# 中安创谷科技园三期中央空调系统采购安装工程招标补疑 1
# （2024BFGGZ00680）

**投标人疑问答复：**

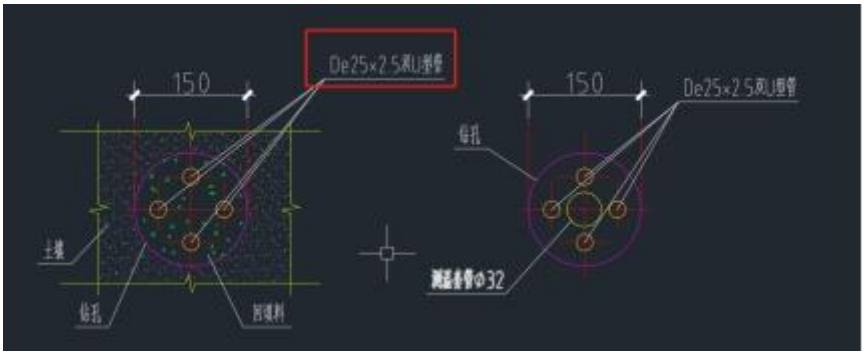
27. 招标图纸《地源侧设计施工说明、图例》中，De25 的垂直换热管壁厚 3.0mm；图纸《地埋管节点做法》中 De25 的垂直换热管壁厚 2.5mm，而根据目前地源热泵规范《GB 50366-2009 地源热泵系统工程技术规范》及《CJT 317-2009 地源热泵系统用聚乙烯管材及管件》，公称压力 1.6MPa 的 De25 换热管，壁厚在 2.3mm。请问该换热管壁厚以何为准？

回复：经复核，清单无误，以图纸大样为准。

招标图纸截图

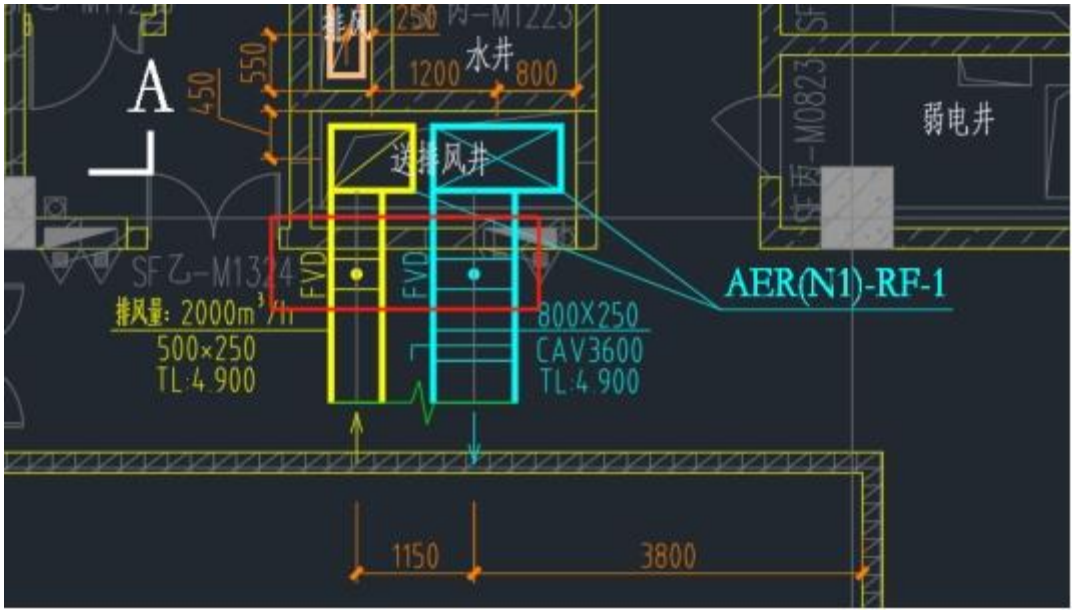
（1）《工程量清单、最高投标限价编制补疑》文件中，“整体出售楼栋（N1~5#、N12~17#、M2~9#）计取竖井风管，水平管出风井处用盲板封堵”；请问风管出管井的防火阀是否在本次招标范围内？请明确本次招标范围内水平风管出管井长度。

（1）经复核，清单无误，防火阀不在本次招标范围；

招标图纸截图

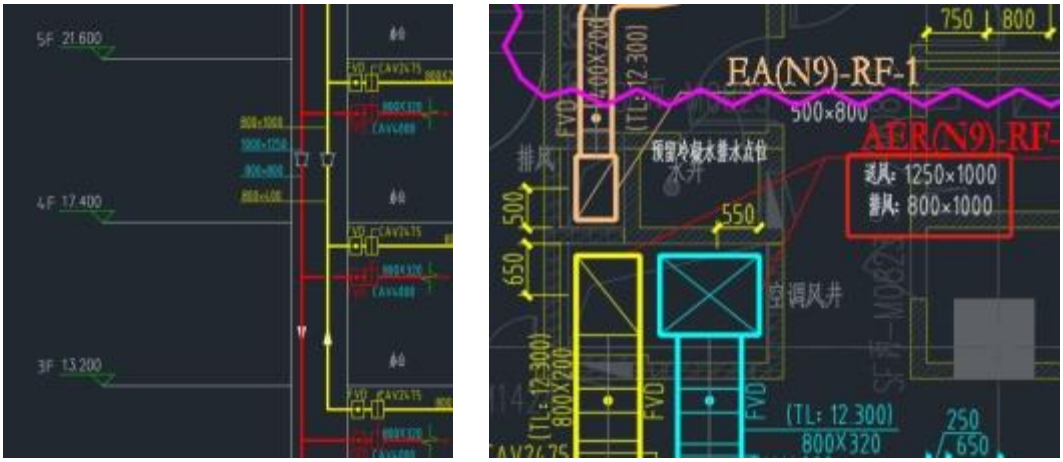
（2）招标图纸中，N8、N9、N10 号楼管井风管尺寸平面图与系统图不一致，平面图风管未变径，系统图存在变径，请明确管井的风管尺寸。

（2）经复核，清单无误，以系统图为准。

招标图纸截图

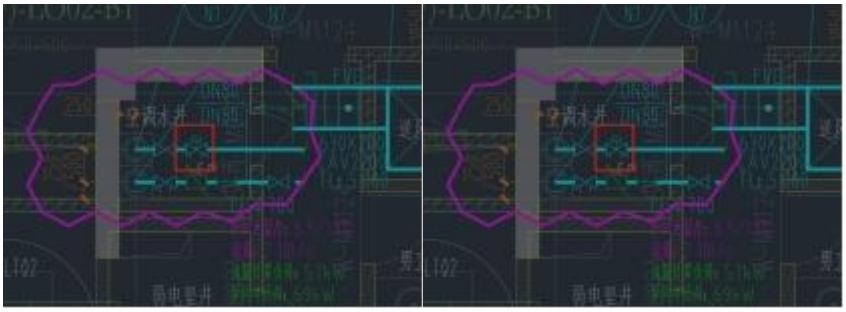
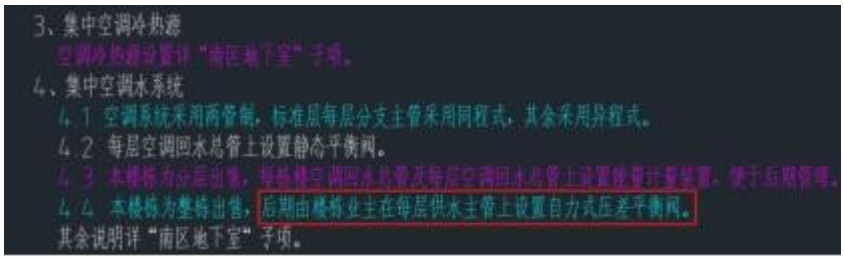
（1）N6、N7 号楼招标图纸说明中指出自力式压差平衡阀后期由

业主安装，工程量清单、最高投标限价编制补疑》文件中，自持及分层出售的楼栋（N6~11#、L1~9#、M1#、L5#、L6#）所有设备管道、组件等按照图示计取，请问此阀门是否在本次招标范围内？

（1）经复核，清单无误，在本次招标范围；
